De: Banrisul Licitações
Enviado em: quinta-feira, 16 de abril de 2026 13:57
Para: 'erick.cruz@soow.com.br'
Cc: 'james.neto@soow.com.br'; 'borges@soow.com.br'
Assunto: ENC: PEDIDO DE ESCLARECIMENTO — ITEM 2.1.3.2 (Redundância e Disponibilidade) - 0000037/2026

REF.: Licitação nº 0000037/2026

OBJETO: Aquisição de Solução de Estrutura de Segurança de Redes e Comunicações de Malha Híbrida, composta por hardware, software e demais serviços.

FIGURA 1

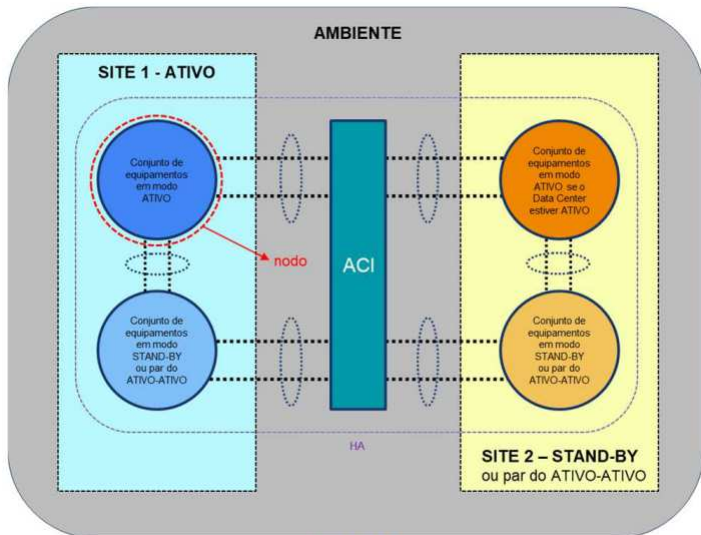
Está correto o entendimento de que as soluções de gerenciamento centralizado (Manager), retenção de logs (Analyzer) e Sandboxing devem ser fornecidas no modelo de um appliance físico ou virtual de cada por site de Data Center — totalizando dois de cada no universo completo do ambiente —, sem exigência de par redundante local (HA intra-site) dentro de cada datacenter individualmente?

“1.3.2.1.3. Atender, independentemente do design e do conjunto de equipamentos recomendados pelo fabricante, a seguinte premissa básica de organização: Cada AMBIENTE (figura 1) deve atender DOIS SITES FÍSICOS. Para isso, deve minimamente conter um NODO operando em modo ativo e um segundo conjunto de equipamentos idênticos, por site, funcionando como standby para substituição

em caso de falhas (ou seja, um nodo ativo e um novo standby para cada site). Esse mesmo arranjo deve estar disponível no site secundário, garantindo que toda a operação possa ser mantida com apenas um nodo em modo ativo. Assim, em caso de falha de um nodo, seu par dentro do mesmo site assume toda a operação. Caso o site inteiro apresente falhas, o outro site deve ser capaz de assumir completamente a operação, mantendo o mesmo modelo de funcionamento citado. Mesmo em uma situação crítica, na qual reste apenas um único nodo ativo por ambiente, a operação ainda assim deve ser sustentada em sua totalidade.
